INRICHTING ZUIDELIJKE LEKUITERWAARDEN

Rivierkundig advies inzake nevengeul ontwerpplan Vianen

Rijkswaterstaat Directie Oost-Nederland

Onze referentie : K0451.A0/R001/GJA/ SHE

Figuur 1: Stroomsnelheden in de oostelijke nevengeul (links) en westelijke nevengeul (rechts) voor de zes afvoerniveaus (stationair en met standaardwaarden voor de ruwheid)

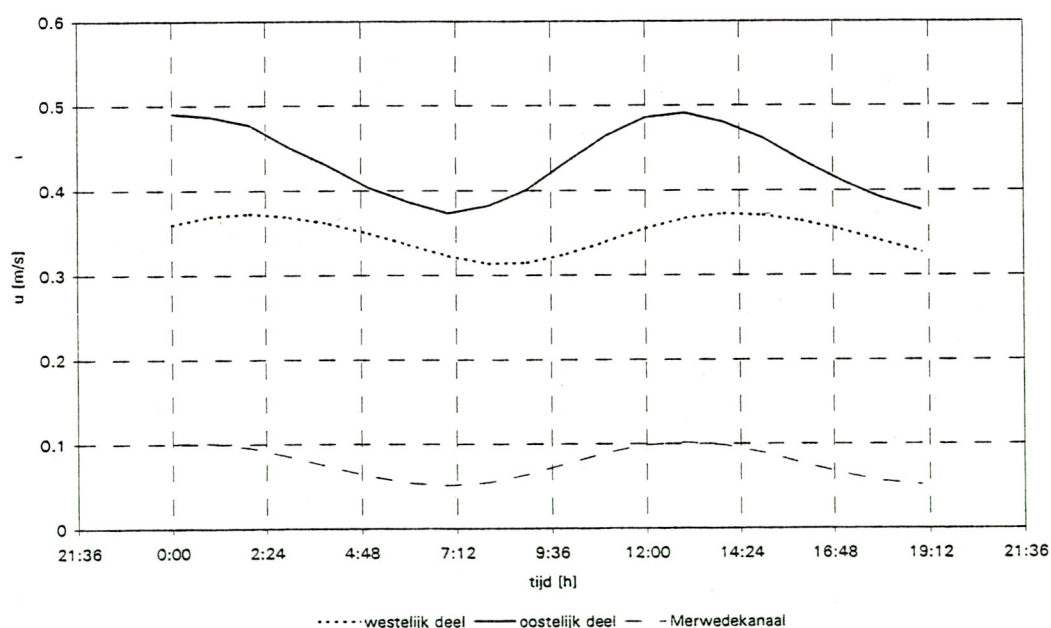
De x-as in deze figuur is arbitrair (gekoppeld aan de SOBEK-schematisatie); het begin van de nevengeul begint links in de figuur op $x = 2200$. Daarbij is geen rekening gehouden met de lokaal aanwezige zandvang; deze heeft namelijk geen invloed op de debietonttrekking naar de nevengeul. Verder diende bij de schematisatie van de dwarsprofiel in SOBEK het in- en uitlaatprofiel van de drempel op NAP- 1 m te worden gemodelleerd en de dwarsprofielen door de zandvang liggen daar te kort bij. De stroomsnelheden ter plaatse van de zandvang zijn daarom handmatig berekend uit de stroomsnelheden bij de inlaat en de verhouding in stroomoppervlakken. De in Figuur 1 aangegeven stroomsnelheden dienen bij de zandvangen dus nog te worden gereduceerd.

Op circa 150 m vanaf het instroompunt van de oostelijke nevengeul is er een snelheidtoename, als gevolg van de aldaar aanwezige vernauwing (mogelijk locatie voor brug). Een andere piek in het snelheidsverloop treedt op aan de benedenstroomse zijde nabij de uitstroming, veroorzaakt door de waterzuiveringsinstallatie en de uitstulping van de nat grasland- en moerasvegetatie- zones.

Ondanks het aanzienlijk kleinere debiet, zijn de stroomsnelheden in het westelijke deel (in de figuur van circa $x = 4300$ tot bijna 5000 m) van een zelf-

de orde van grootte als die in het oostelijke deel. Dit duidt erop dat de natte profielen van de westelijke nevengeul ook kleiner zijn. Ook treedt in deze tak, ongeveer halverwege, als gevolg van verdere profielvernaauwing een piek in de stroomsnelheid op.

De grootte van de stroomsnelheden is dusdanig laag dat dit geen beletsel behoeft te vormen voor het opzwellen van vis (grenssnelheid 1,5 tot 2,0 m/s). Wel is er morfologische activiteit te verwachten in beide delen van de nevengeul, omdat bij 600 m³/s en hoger, de stroomsnelheid boven 0,3 m/s ligt. Deze laatste kan grofweg worden beschouwd als de kritieke stroomsnelheid in de diepere delen van de nevengeul waarbij het bodemmateriaal in beweging komt (daarbij is aangehouden dat er matig fijn tot matig grof zand in deze geulen aanwezig is). Deze toch nog relatief lage stroomsnelheden zijn opvallend ten opzichte van het relatief grote onttrekkingsdebiet (12 % bij 600 m³/s); dit komt door het relatief zeer ruime profiel van de nevengeul.

Bij een middelfijn tot middelgrof zandige bodem in de nevengeul zal vanaf circa 0,3 m/s sedimenttransport beginnen. Uit figuur 1 blijkt dat bij de hogere afvoeren (al vanaf circa 600 m³/s) er bij het vigerende ontwerp sprake is van stroomsnelheden die deze waarde overschrijden. Het gevolg is dat er sediment naar benedenstrooms wordt getransporteerd en mogelijk ook zijdelings naar de "lobben" van de nevengeul; beide effecten lijken niet erg gewenst met het oog op sedimentatie van de voorhaven van het Merwedekanaal als ook verzanding van delen van de nevengeul. Het gevaar voor doorgaande uitschuring van de nevengeul lijkt anderzijds niet groot, omdat de aansluiting niet aan de benedenstroomse zijde van de buitenbocht van de Lek is gesitueerd.

Een ander aspect is de ongelijkmatigheid van de stroomsnelheidsverdeling in langsrichting van de nevengeul (zie figuur 1). De "pieken" in de stroomsnelheid worden bij hogere afvoeren meer geprononceerd. Dit betekent dan ook dat aldaar lokaal erosie is te verwachten; dit zal zich vooral uiten in verdieping van de nevengeul in de nauwere doorsneden totdat een zeker evenwicht wordt bereikt en de stroomsnelheidspieken zijn verdwenen. Ook is verbreding van de geul mogelijk, maar dit is afhankelijk van de mate waarin zich langs de oevers stroomresistente vegetatie ontwikkelt. Gesteld kan dus worden dat de snelheidspieken na enige morfologische activiteit zullen afvlakken als gevolg van profielaanpassingen.
